ZÁVĚREČNÉ VYÚČTOVÁNÍ
závazku ze Smlouvy o dílo na veřejnou zakázku č. 16122
„Rozšíření kapacity MŠ E. Destinové“ (rekonstrukce stávajícího objektu)
– 2. etapa“
uzavřené v souladu s § 2586 a následujících občanského zákoníku č. 89/2012 Sb.,
v platném znění

číslo smlouvy objednatele: 2016002888
číslo smlouvy zhotovitele: 31731801
číslo veřejné zakázky: 16122

Protokol o změně č.33-A na akci Rekonstrukce bývalé ŠJ ZŠ E.Destinové-Č.Budějovice Etapa 2	
<i>Navrhovatel změny:</i> MANE – Stavební spol. s r.o. Okružní 7 370 01 České Budějovice	
<i>Popis změny, méněpráce</i> Veřejné zpevněné plochy – odpočet opravy stávajících asfaltových ploch. Na základě stanoviska dodavatele asfaltových ploch musí být provedeno v jiné skladbě, z důvodů, že v ploše jsou hluboké a široké výkopy pro kanalizaci. Dále provedeny odpočty přídlažeb, kamenných dlažeb ve vjezdu, asfaltových ploch, zámkových dlažeb pochozích a obrubníků.	
<i>Seznam projektové dokumentace týkající se změny:</i>	
<i>Důvod změny, méněpráce</i> Požadavek dodavatele asfaltových ploch	
<i>Vyčíslení změny, méněpráce</i> Změnový list č.34-A celkem -332 647,34 Kč bez DPH	
<i>Dopad změny na termín dokončení díla</i> ne	
<i>Poznámku</i> MANE

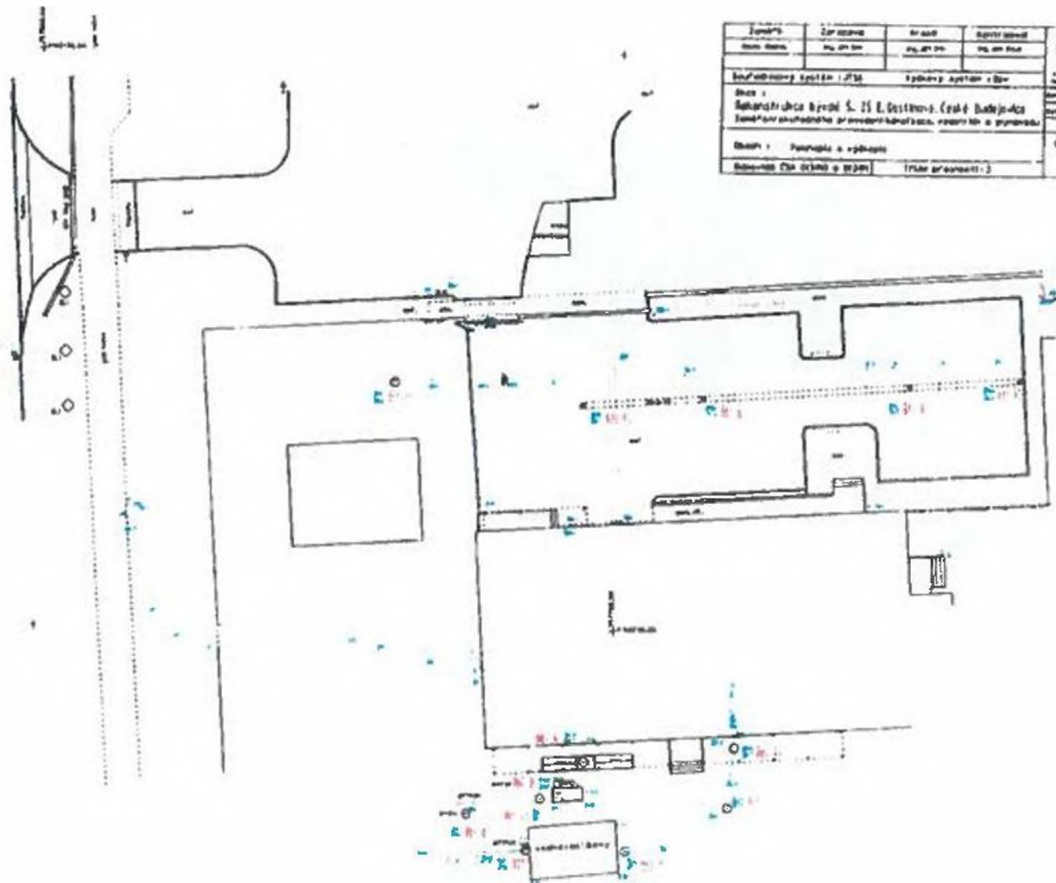
Protokol o změně č.33-B <i>na akci</i> Rekonstrukce bývalé ŠJ ZŠ E.Destinové-Č.Budějovice Etapa 2	
Navrhovatel změny:	<i>MANE – Stavební spol. s r.o.</i> <i>Okružní 7</i> <i>370 01 České Budějovice</i>
Popis změny, vícepráce	<i>Veřejné zpevněné plochy – oprava stávajících asfaltových ploch z důvodů výkopů v ploše navržena dodavatelem asfaltových ploch nová skladba s vložením vozovkové výztužné vrstvy a rozložení asfaltových úprav do třech vrstev. Dále uvedeny výměry dle skutečně provedených asfaltových ploch, kamenných dlažeb, zámkových dlažeb pochůzích a obrubníků dle geodetického zaměření.</i>
Seznam projektové dokumentace týkající se změny:	-
Důvod změny, vícepráce	<i>Požadavek dodavatele asfaltových ploch, aby vzal za provedení díla potřebnou záruku.</i>
Výčíslení změny, vícepráce	<i>Změnový list č.33-B celkem</i> <i>349 061,67Kč bez DPH</i>
Dopad změny na termín dokončení díla	ne
Poznámka	MANE STAVEBNÍ s.r.o.

Kam. kostky:	23,3 m ²
Asfalt vjezd - C:	33,1 m ²
Asfalt skladba dle PD - B:	215,0 m ²
Asfalt nová skladba - A:	345,0 m ²
Zámk. dl. vně areálu:	104,6 m ²
Siln. obrubník vně areálu:	150,0 m

Stavba: Rekonstrukce bývalé ŠJ ZŠ E.Destinové - ZL
Objekt: Ukotvení ocel. kce. terasy do obvodového pláště

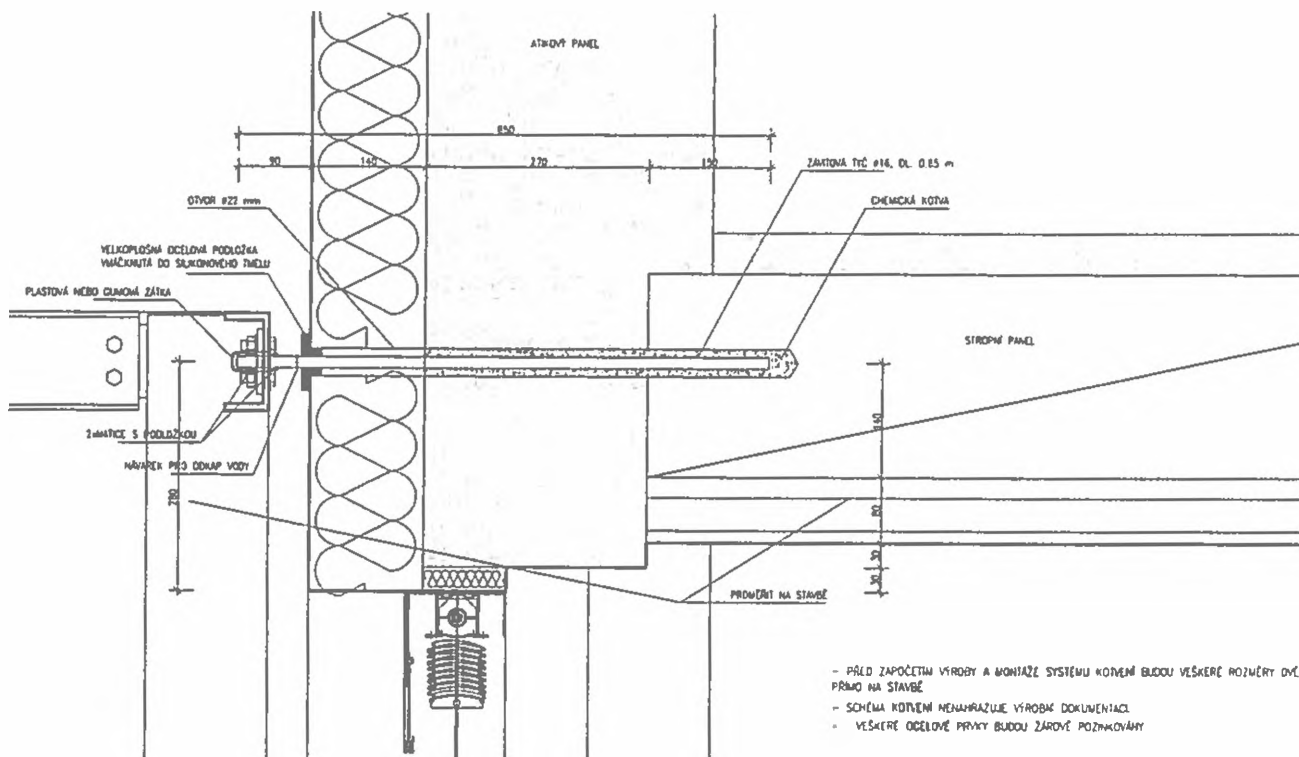
Protokol o změně č.39 na akci Rekonstrukce bývalé ŠJ ZŠ E.Destinové-Č.Budějovice Etapa 2	
Navrhovatel změny: MANE – Stavební spol. s r.o. Okružní 7 370 01 České Budějovice	
Popis změny, vícepráce Dodatečné ukotvení ocelové konstrukce terasy do ohvodového pláště v místě stropní konstrukce	
Seznam projektové dokumentace týkající se změny:	
Důvod změny, vícepráce Požadavek generálního projektanta Vyčíslení změny, vícepráce	
Změnový list č.39 celkem	17 250,00 Kč Kč bez DPH
Dopad změny na termín dokončení díla ne	
Poznámka	
Za navrhovatele	MANE STAVEBNÍ s.r.o. Okružní 2615 370 01 České Budějovice Miroslav Návára, inženýr technických věd Tel. 387 682 123-4 Fax 387 682 125
Přílohy (cenový list apod.)	<i>Položkový rozpočet</i>

- PŘED ZAPOČETÍM VÝROBY A MONTÁŽE SYSTÉMU KOTVENÍ BUDDI VEŠKERÉ ROZMĚRY DŮLEŽITÉ PRŮMĚRY NA STAVĚ
- SCHÉMA KOTVENÍ NENAHRAŽUJE VÝROBKOVOU DOKUMENTACI
- VEŠKERÉ OCEĽOVÉ PRVKY BUDDI ŽÁROVĚ POZNAKOVÁNY
